RADIO TELEVISIÓN NACIONAL DE COLOMBIA

Primer (1) Documento de Respuestas

A las Observaciones a las Reglas de Participación de la Invitación Abierta No. 12 de 2018

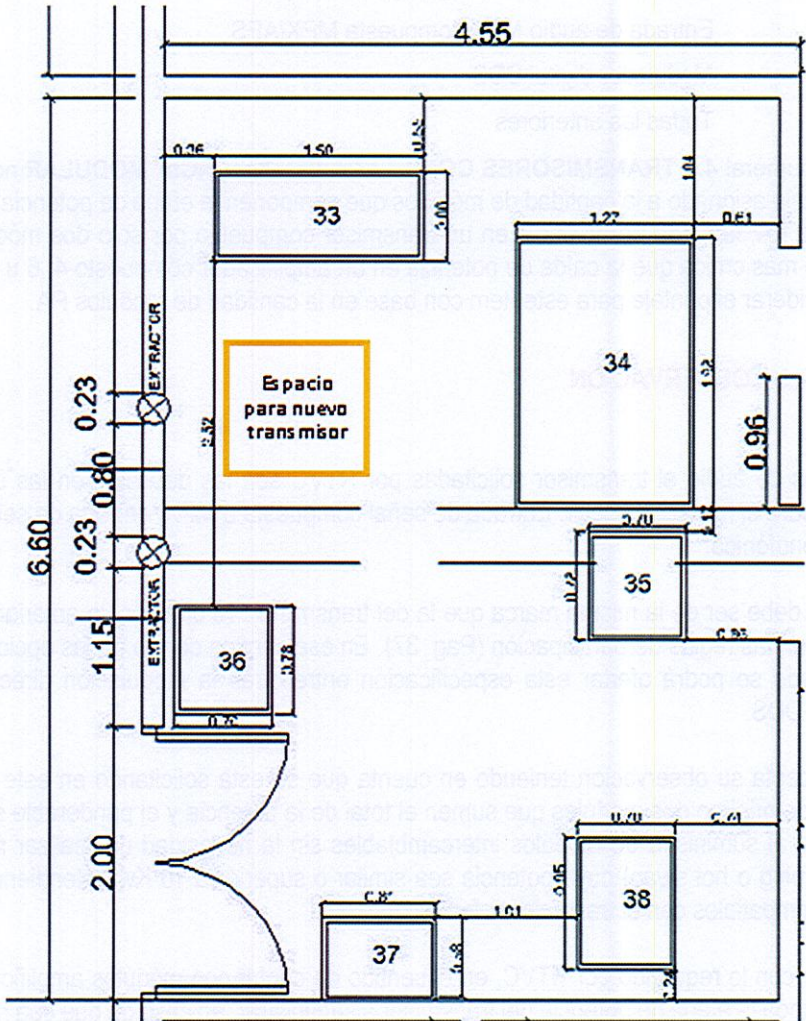
De acuerdo con las reglas de participación de la invitación No. 12 de 2018, los elementos y equipos requeridos por RTVC deben ser entregados y puestos en funcionamiento. Con el objeto de determinar las cantidades de los materiales necesarios para la instalación del nuevo transmisor e interconectar los transmisores de FM, combinador, conmutadores coaxiales, carga fantasma y sistema radiante, solicitamos suministrar diagrama a escala del salón de equipos con la indicación de:

- Área disponible para el nuevo transmisor.
- La ubicación en el salón de los dos transmisores Z10CD y carga fantasma

De acuerdo a su observación, a continuación se detalla el área disponible para el nuevo transmisor y la ubicación en el salón de los dos transmisores Z10CD y carga fantasma, así:

26	RACK DE MONITOREO RED DE GESTION ANTIGUA (FUERA DE SERVICIO)
27	TELEVISION
28	RACK IRD FM
29	DESHIDRATADOR DE CANALES TDT
30	CONMUTADOR TDT
31	TXS TDT
32	RACK DE RECEPCION SATELITAL
33	TRAFO
34	TX THOMC. CH 5 SEÑAL COLOMBIA
35	DIPLEXOR CH 5 SEÑAL COLOMBIA
36	BOMBA
37	CARGA FANTASMA RADIONICA
38	TXS FM HARRIS RADIONICA PRINCIPAL Y RESERVA

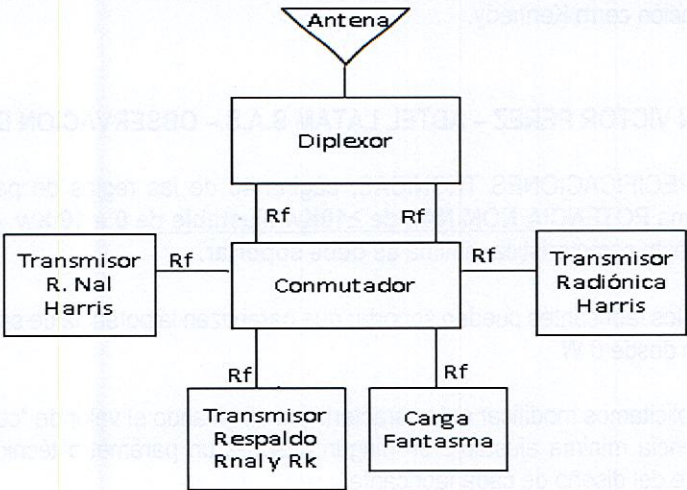
- En el anexo 2. Especificaciones técnicas en la página 45, se indica un sistema radiante, sin embargo, no se aclaran las especificaciones técnicas del mismo o se especifica si es un sistema ya disponible hoy operativo o nuevo a ser presentado en este proceso. Por lo anterior, se solicita se aclare las

especificaciones técnicas del mismo de ser un sistema nuevo a ser presentado.

Este sistema radiante se encuentra operativo en la estación Cerro Kennedy actualmente y tiene la capacidad para soportar dos transmisores a 10 kw, por lo anterior, no se está requiriendo un sistema radiante para este proceso.

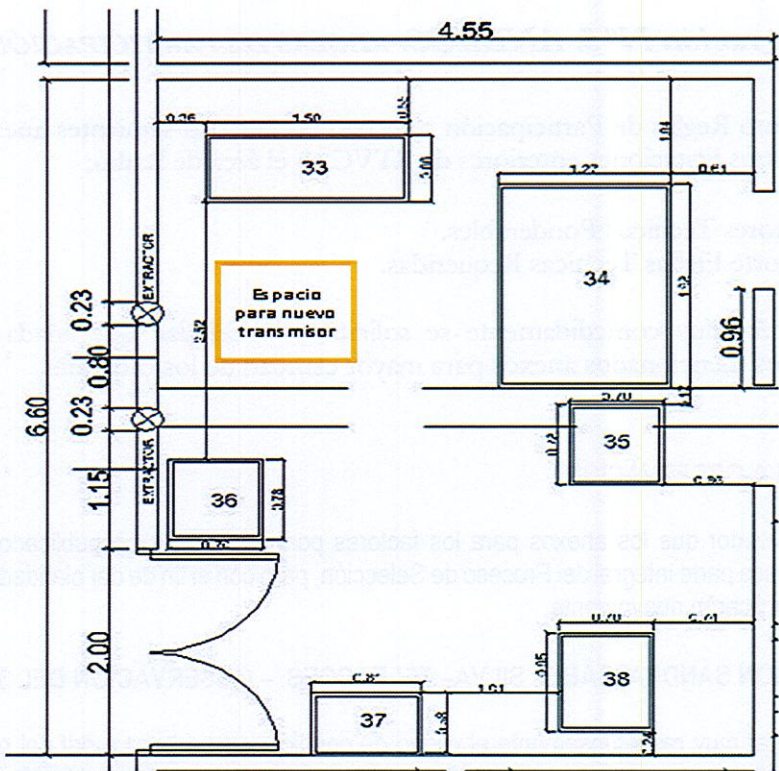
Que espacio cuenta el sitio y espacio en el tablero de distribución eléctrico para la instalación de los equipos a ofertar.

Respecto al espacio físico para instalar el transmisor, se suministra plano de la parte del salón de equipos de la estación en el cual se instalará el transmisor solicitado.

26	RACK DE MONITOREO RED DE GESTION ANTIGUA (FUERA DE SERVICIO)
27	TELEVISION
28	RACK IRD FM
29	DESHIDRATADOR DE CANALES TDT
30	CONMUTADOR TDT
31	TXS TDT
32	RACK DE RECEPCION SATELITAL
33	TRAFO
34	TX THOMC. CH 5 SEÑAL COLOMBIA
35	DIPLEXOR CH 5 SEÑAL COLOMBIA
36	BOMBA
37	CARGA FANTASMA RADIONICA
38	TXS FM HARRIS RADIONICA PRINCIPAL Y RESERVA

La estación Cerro Kennedy cuenta con un barraje eléctrico con espacio suficiente para la conexión del transmisor solicitado, respecto a los equipos complementarios solicitados en este proceso, los mismos serán instalados en un rack existente en la estación el cual tiene espacio suficiente para su instalación.

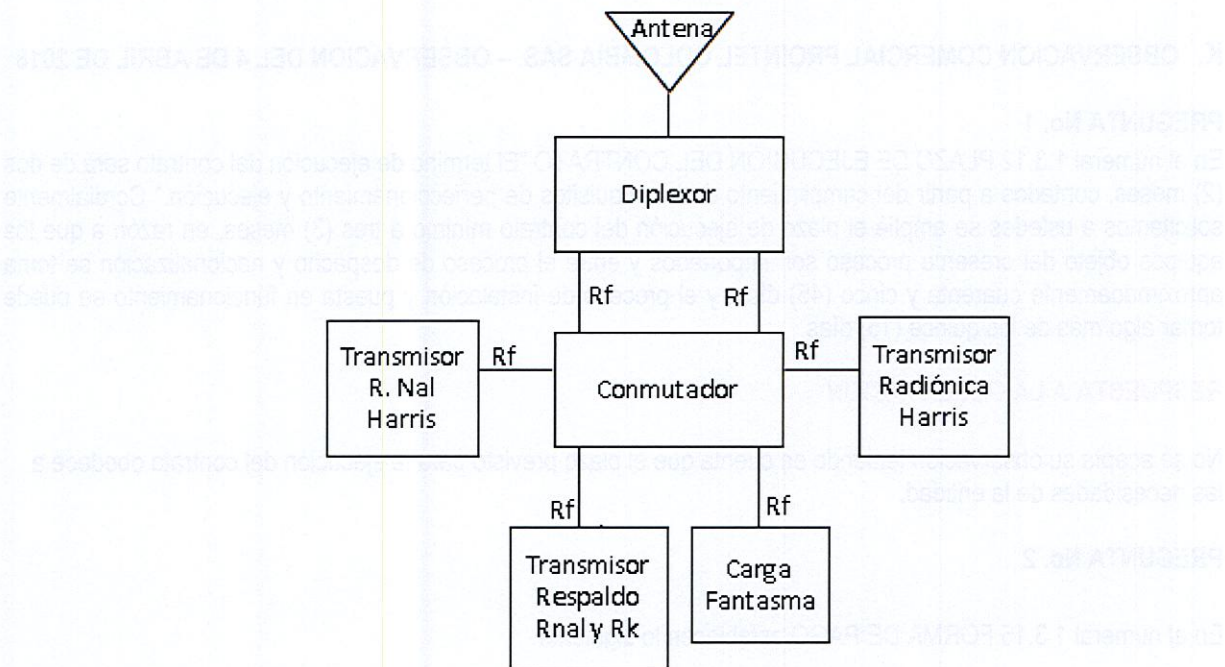
Como se debe conectar el sistema 2+1, este sistema debe ser totalmente autónomo y solicitamos el diagrama de conexión de este sistema.

El sistema 2+1 debe conectarse de tal forma que permita la conmutación del transmisor ofertado como respaldo a cualquiera de los transmisores marca Harris que actualmente se encuentran instalados en la estación, y permitir la conexión de la carga fantasma existente a cualquiera de los tres transmisores que quedarán conectados al conmutador solicitado, según el siguiente listado de equipos existentes:

El sistema debe ser semi-autónomo, es decir que debe permitir la operación de un técnico para conmutar como mínimo las señales de RF de los transmisores Harris FM existentes en la estación y el transmisor suministrado a las entradas del diplexor y a la carga fantasma también existente en la estación.
